Comune di Monsummano Terme

PIANO OPERATIVO

Controdeduzioni alle osservazioni pervenute a seguito di riadozione

Settembre 2025

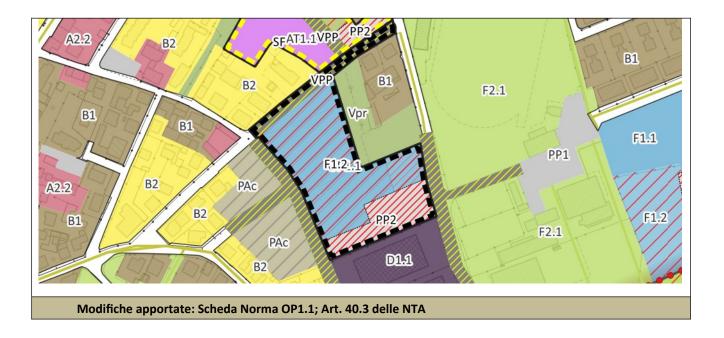
1) Si chiede di modificare la Scheda Norma OP1.1 relativa alla previsione di plesso scolastico nel Capoluogo, riportando l'individuazione delle aree a parcheggio come da progetto presentato dalla Provincia di Pistoia e inserendo la seguente dicitura:

Ai fini del calcolo dell'area minima prevista dall'art. 2.1 del D.M. 18 dicembre 1975, il soggetto attuatore potrà avvalersi della facoltà prevista al punto 2.1.2 del medesimo articolo, computando nel calcolo anche l'area dell'impianto sportivo adiacente "Stadio Roberto Strulli", di proprietà comunale. In tal caso, dovrà essere stipulata un'apposita convenzione con l'Amministrazione Comunale, volta a disciplinare le modalità di accesso, utilizzo e gestione dell'impianto stesso.

1) Si ritiene l'osservazione accoglibile inserendo nella scheda norma l'indicazione riportata, e modificando la disposizione dei parcheggi come da progetto approvato.

Accolta

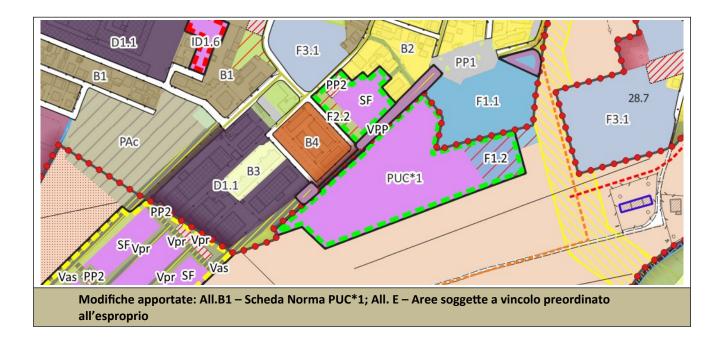
1) di sostituire la scheda norma AT1.7 con la scheda norma IDC1.8 già proposta in sede di deposito di richiesta di variante ai sensi dell'art.34 LR65/2014 (prot. 13874/2025).	1) Si ritiene la proposta parzialmente accoglibile, modificando lo strumento di attuazione da Piano Attuativo (AT) a PUC ai sensi dell'art. 121 della LR. 65/2014, in coerenza ad altre previsioni di PO, come per altro indicato al punto 3 dell'osservazione. Parzialmente accolta

2) chiede di approvare le superfici nella consistenza e nella destinazione d'uso proposta all'interno della progettazione allegata alla richiesta di variante. 2) Si ritiene la proposta par modificare la previsioni di proprietà dell'osservante; escluso dalla scheda norma all'esproprio assieme al richiesta di variante. 2) Si ritiene la proposta par modificare la proposta par modificare la proprietà dell'osservante; escluso dalla scheda norma all'esproprio assieme al richiesta di stralciare la interno al lotto, individuar nord del plesso scolastico parcheggio a servizio de individuare una più ampia a da cedere alla Pubbli ampliamento dell'area scola		pubblica limitandola alla ienza il tratto di viabilità etta a vincolo preordinato atto già soggetto a tale no degli spazi pubblici, si e di parcheggio pubblico un'area extracomparto a a alla realizzazione di un Infine si condivide di arte sud-est del comparto

3) Chiede di modificare le modalità d'intervento prevista dalla scheda AT1.7 – "PUC" con la modalità di "Permesso di costruire convenzionato	Come indicato al punto 1, si ritiene accoglibille. Parzialmente Accolta	la proposta parzialmente	
in attuazione di variante ai sensi dell'art. 34 LR65/2014.			
	Esito complessivo: Parzialmente accol	ta
